Oggetto n. 1225

Intesa sulle modifiche cartografiche al piano territoriale paesistico regionale presentate dalla Provincia di Piacenza con la variante specifica al proprio piano territoriale di coordinamento. (Proposta della Giunta regionale in data 7 settembre 2016, n. 1276). (*Prot. DOC/2016/0000659 del 27/10/2016*)

**PROPOSTA DI VARIANTE CARTOGRAFICA AL
PIANO TERRITORIALE PAESISTICO REGIONALE**

Schede delle varianti

10

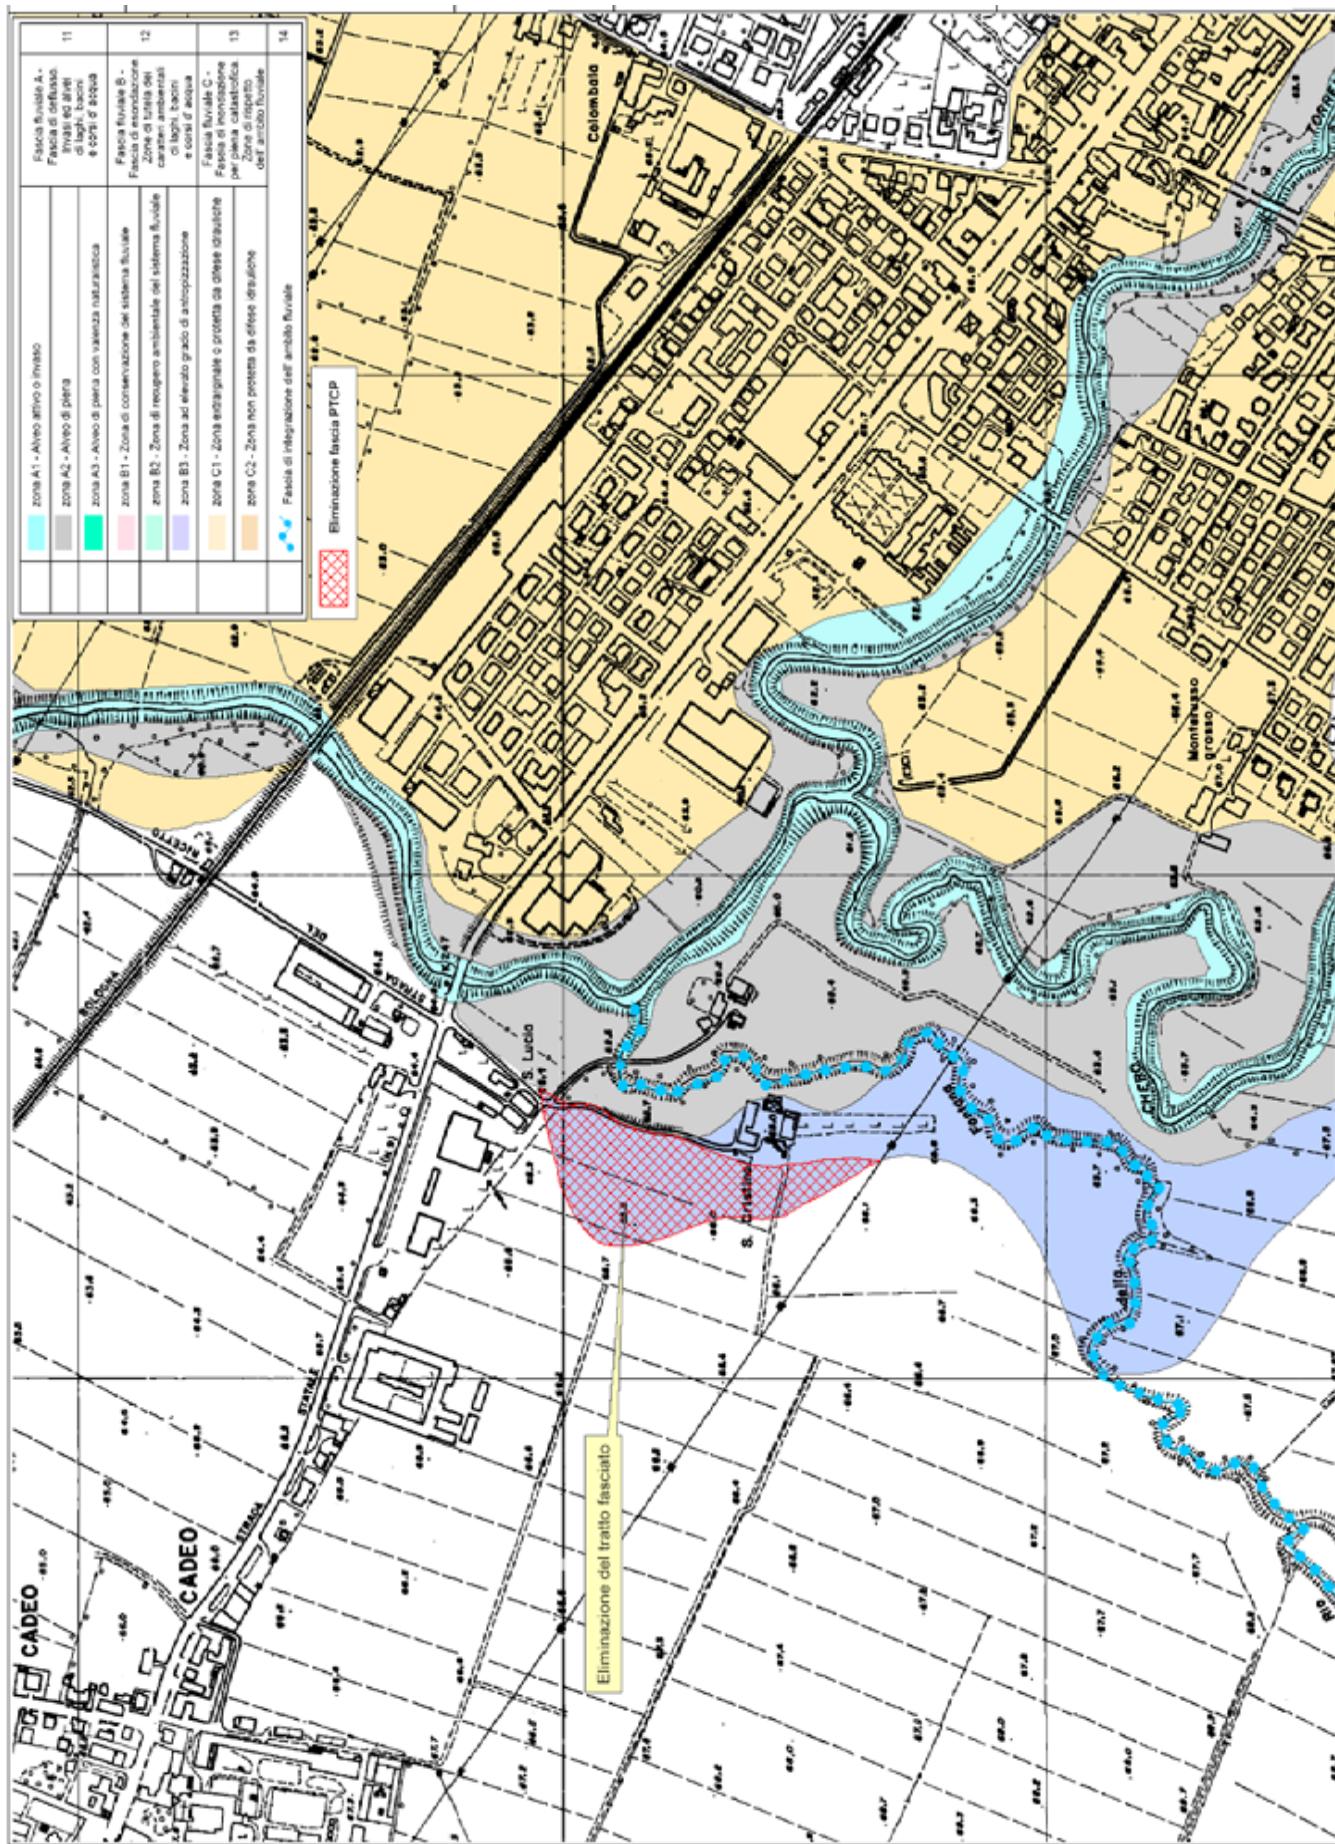
L'area confina a nord con un esteso ambito a destinazione produttiva e con un'area incolta urbana riferita all'urbanizzazione di Roveleto di Cadeo. La presenza di insediamenti di tipo produttivo, le caratteristiche morfologiche e l'assenza di elementi di valore ambientale e di carattere storico-culturale, rendono difficoltosa e critica la sua relazione con il sistema fluviale. Si ritiene pertanto che la proposta di modifica sia compatibile con l'attuale assetto paesaggistico.

MODIFICA C_10 CHIAVENNA_Riglio 1

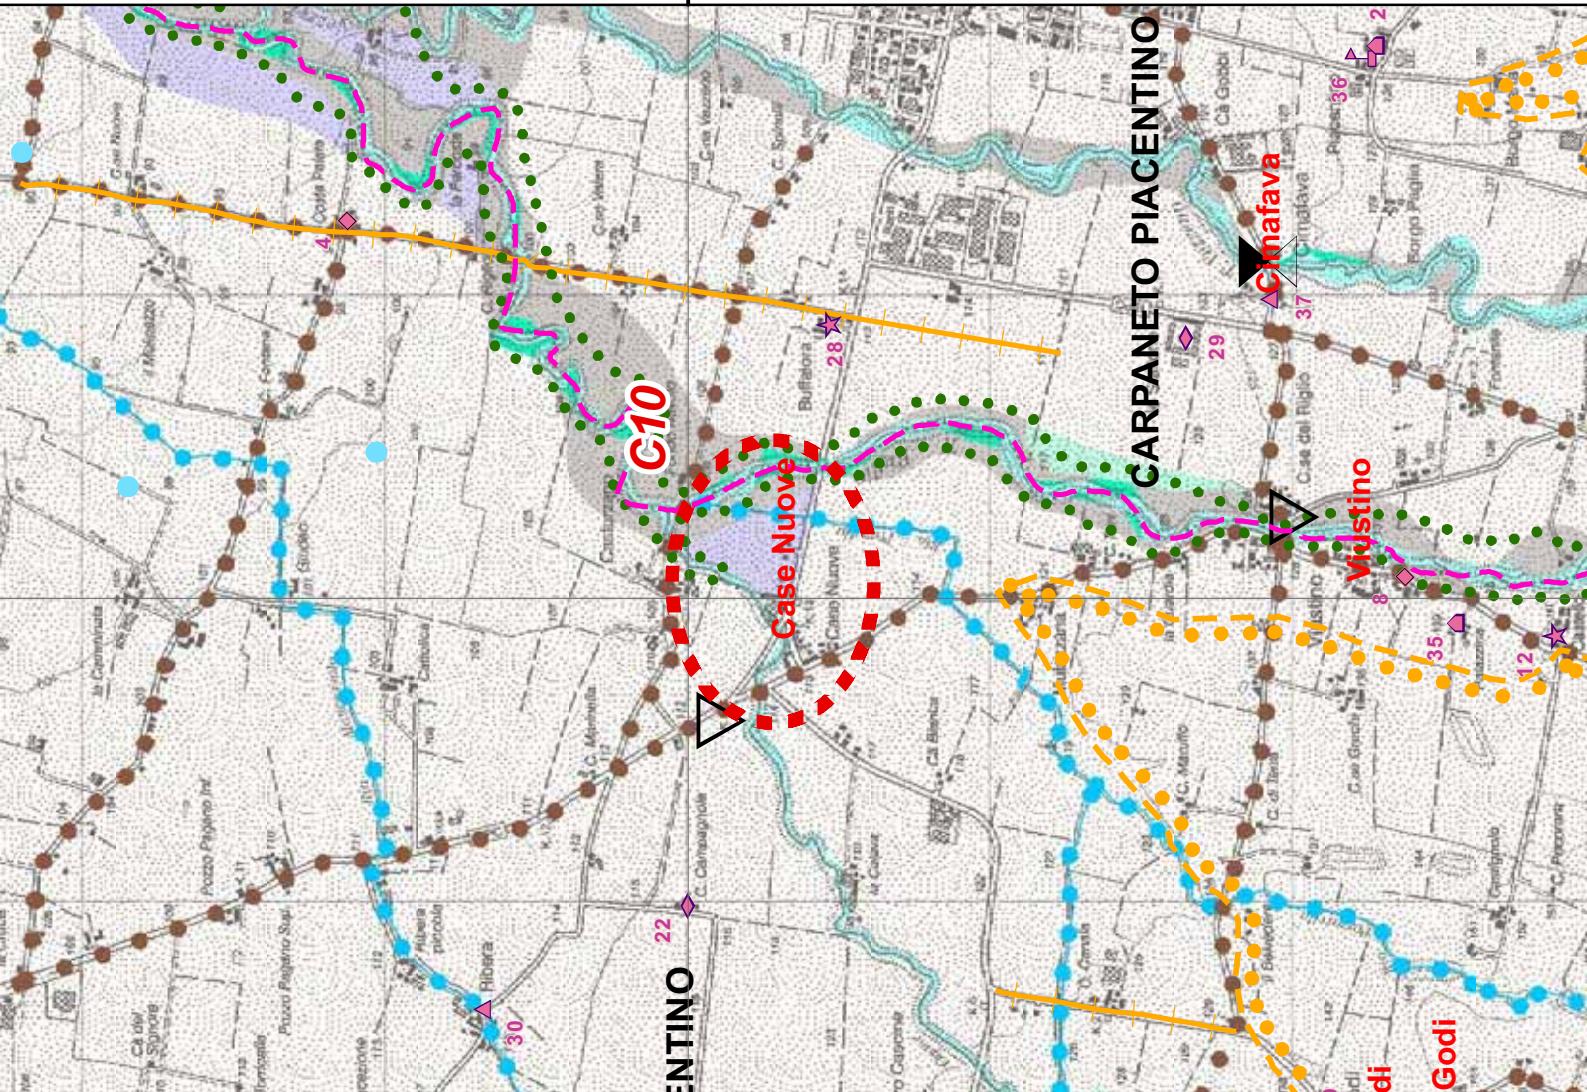
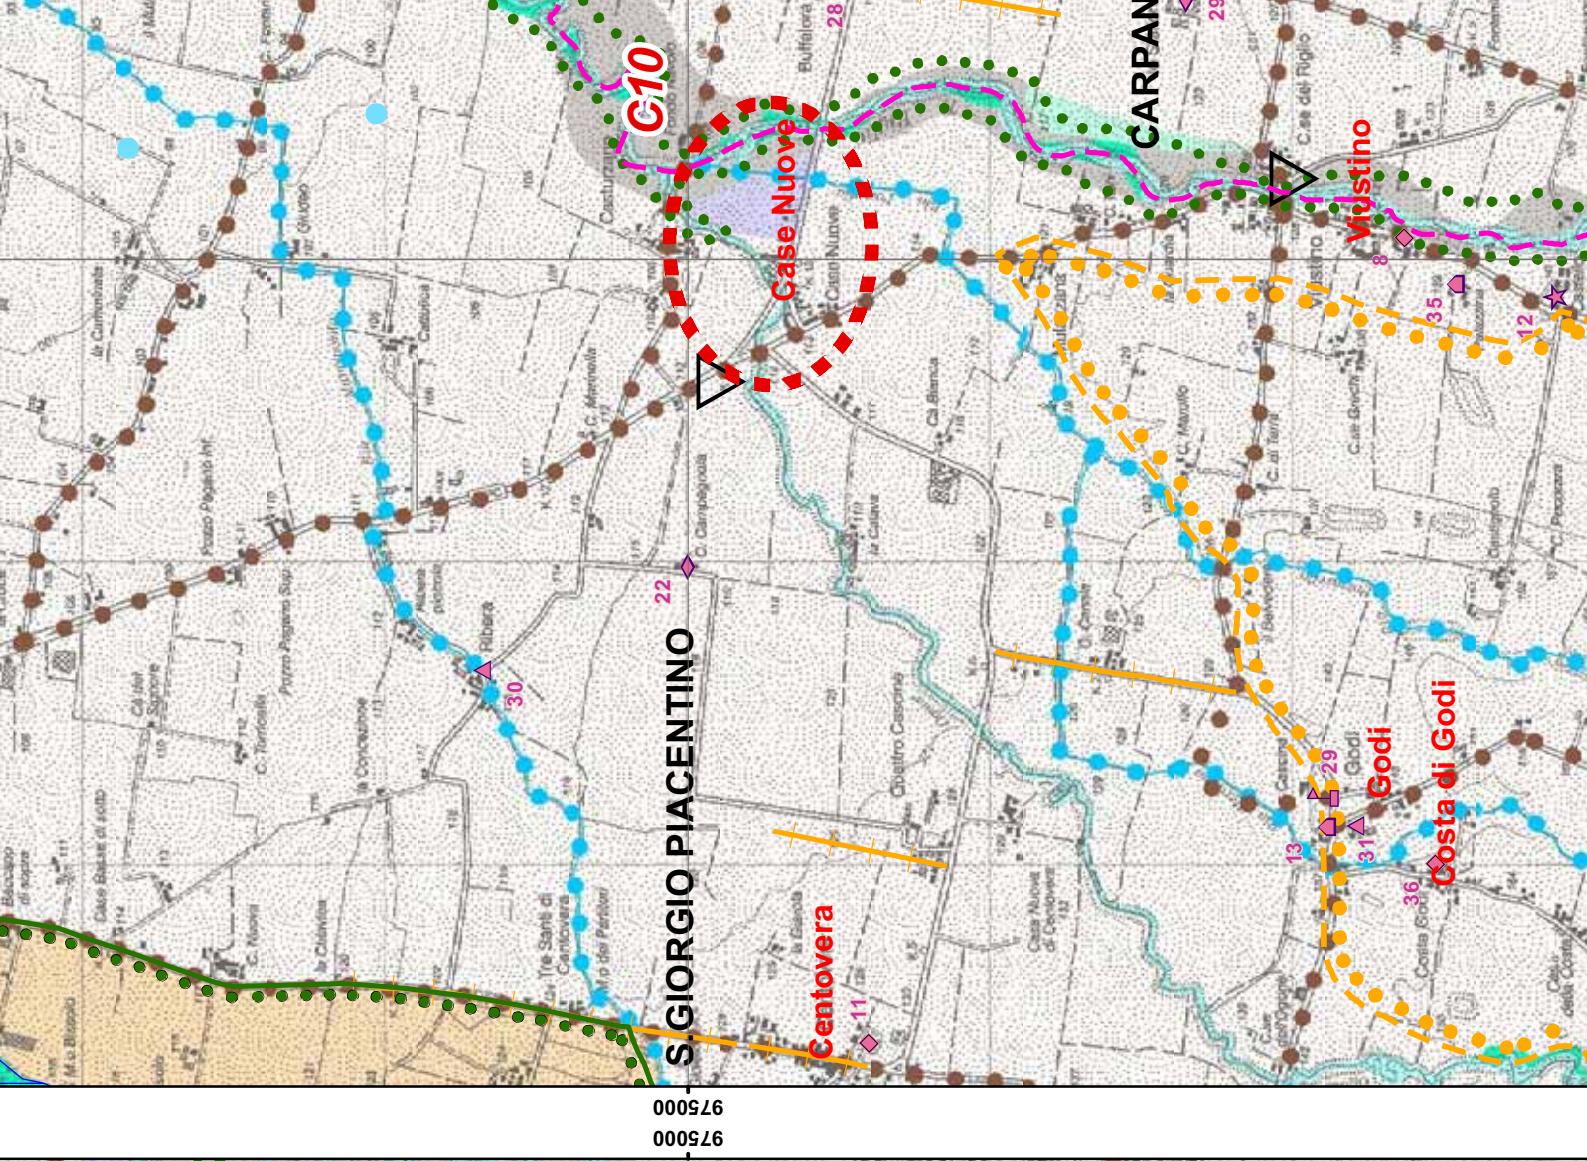
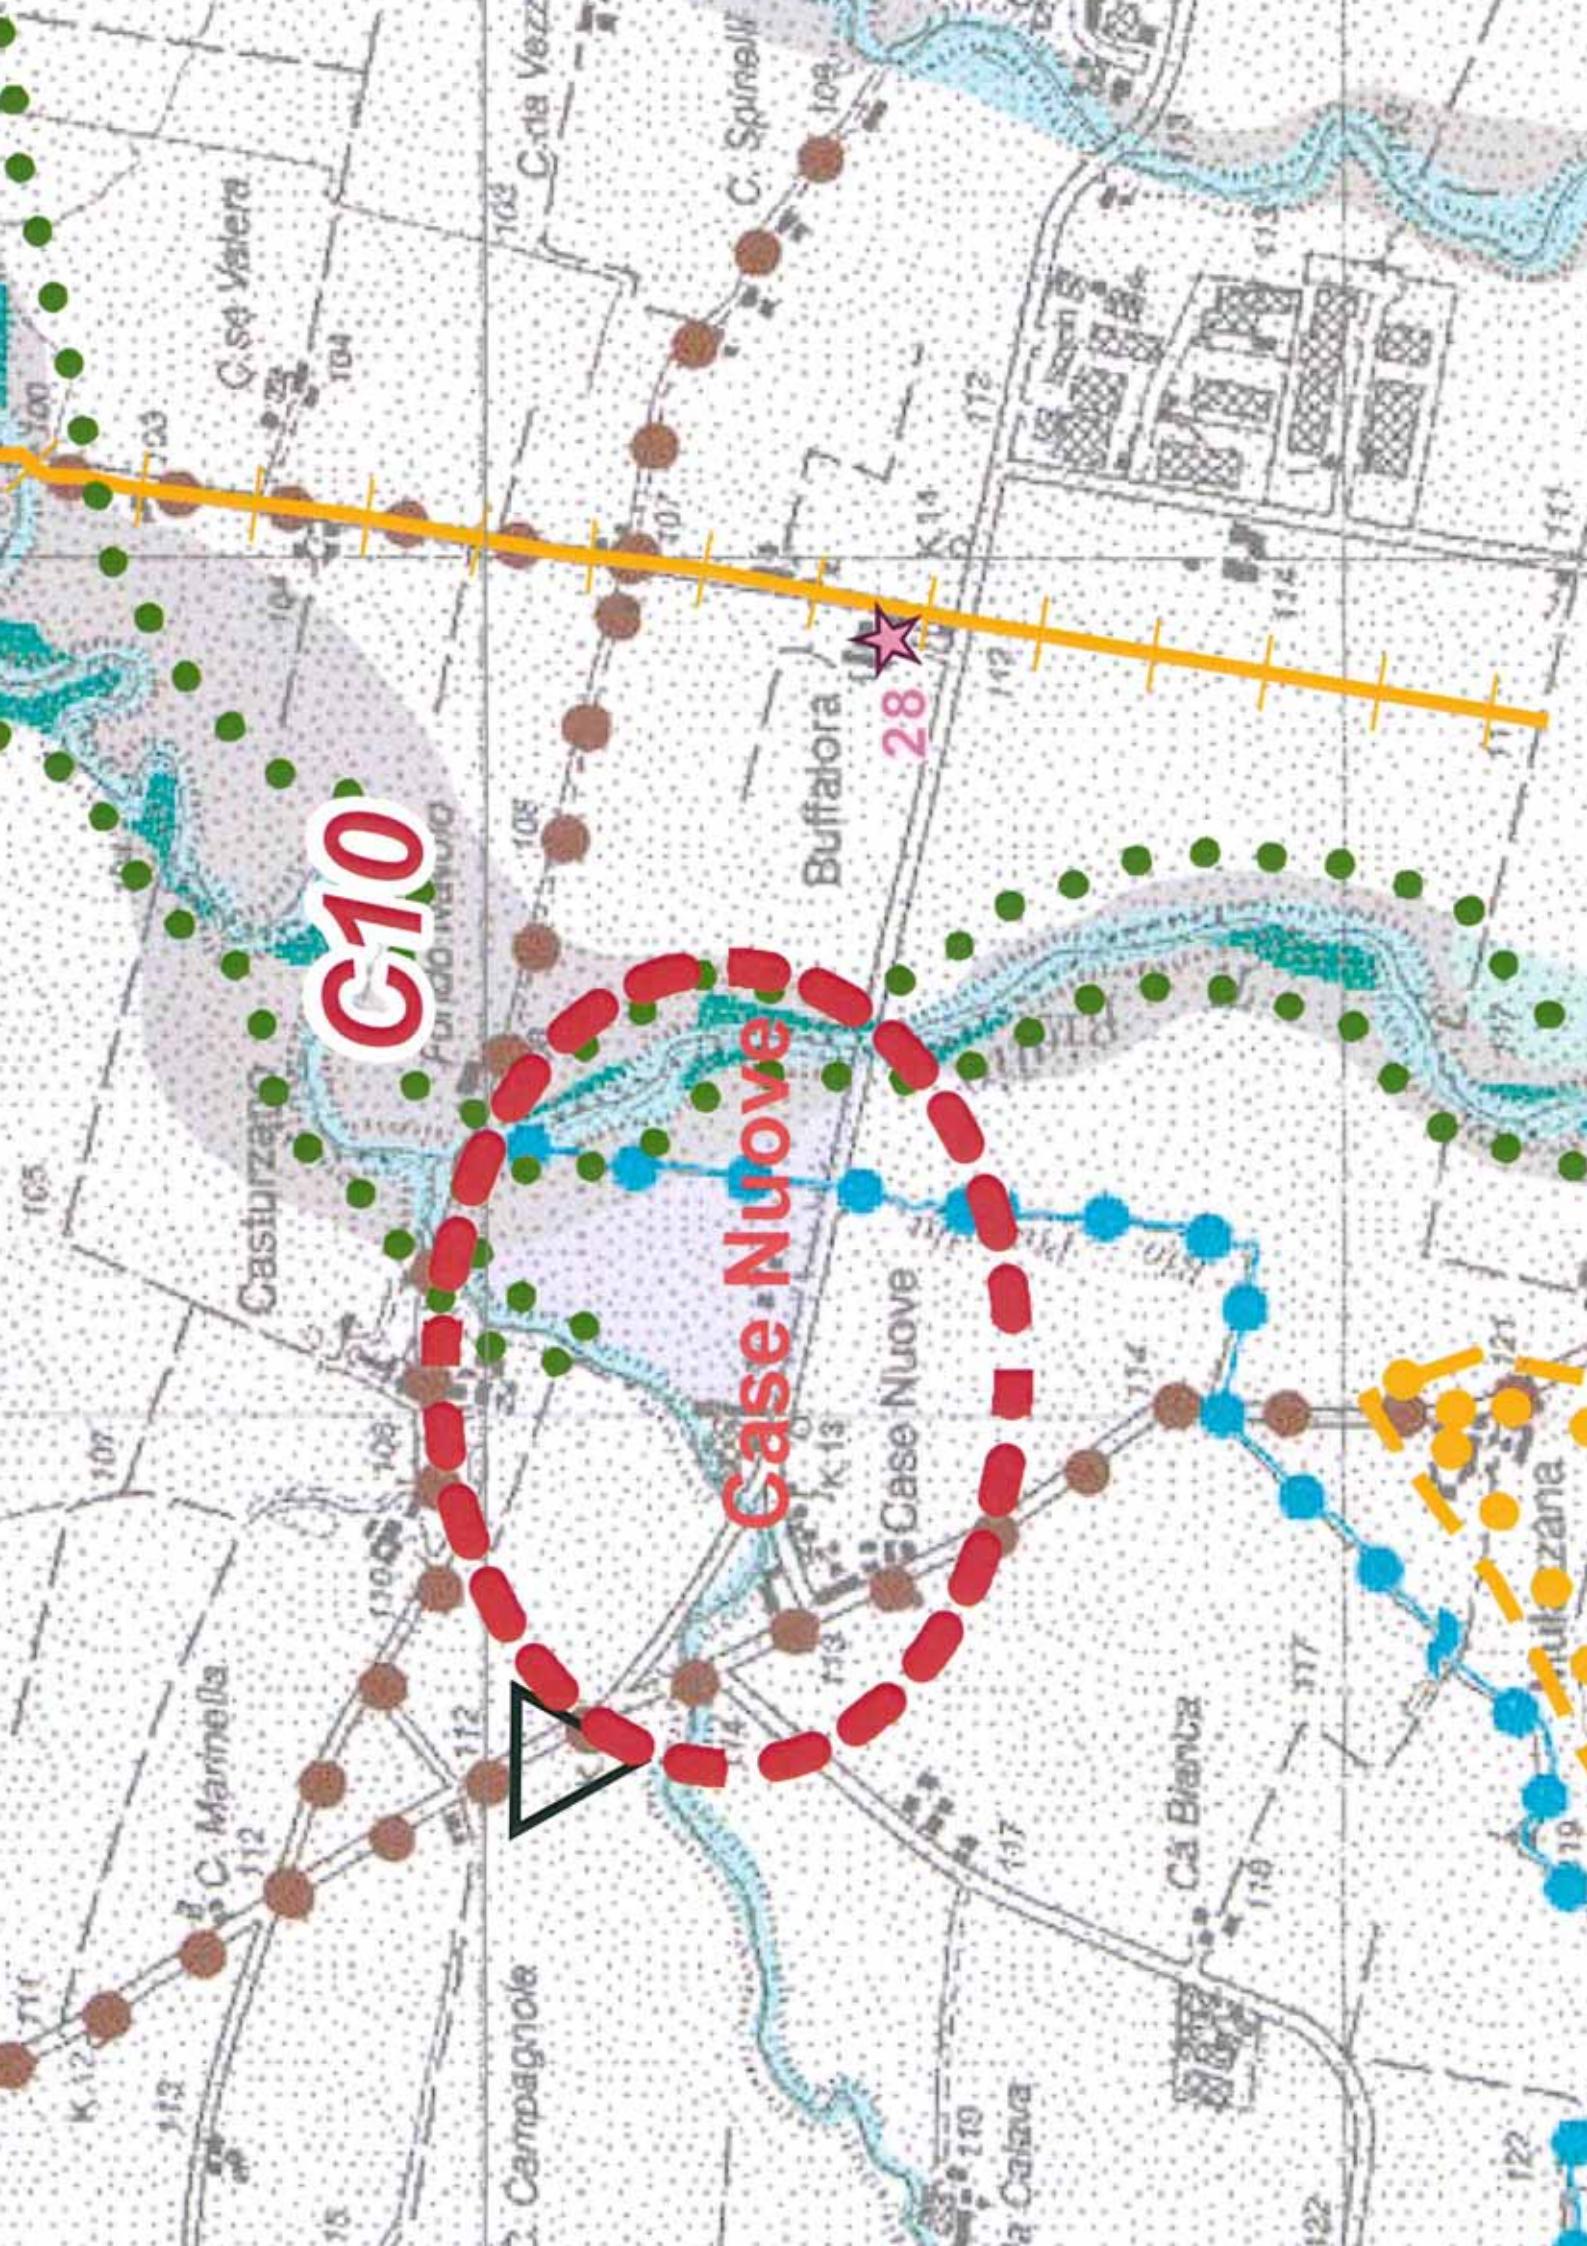
L'area è ricompresa tra la SP n.6 e il rio Ogone, appartiene a un lembo di territorio rurale ai margini della località Case Nuove, è caratterizzata da un elevato grado di antropizzazione ed è priva dei caratteri di naturalità tipici fluviali. La presenza di insediamenti di tipo produttivo e la recente realizzazione di un terrapieno a protezione degli stessi, definiscono un diverso assetto morfologico e rendono difficolta e critica la relazione con il sistema fluviale. Risultano assenti anche elementi di valore ambientale e di carattere storico-culturale e si ritiene pertanto che la proposta di modifica sia compatibile con l'assetto paesaggistico.
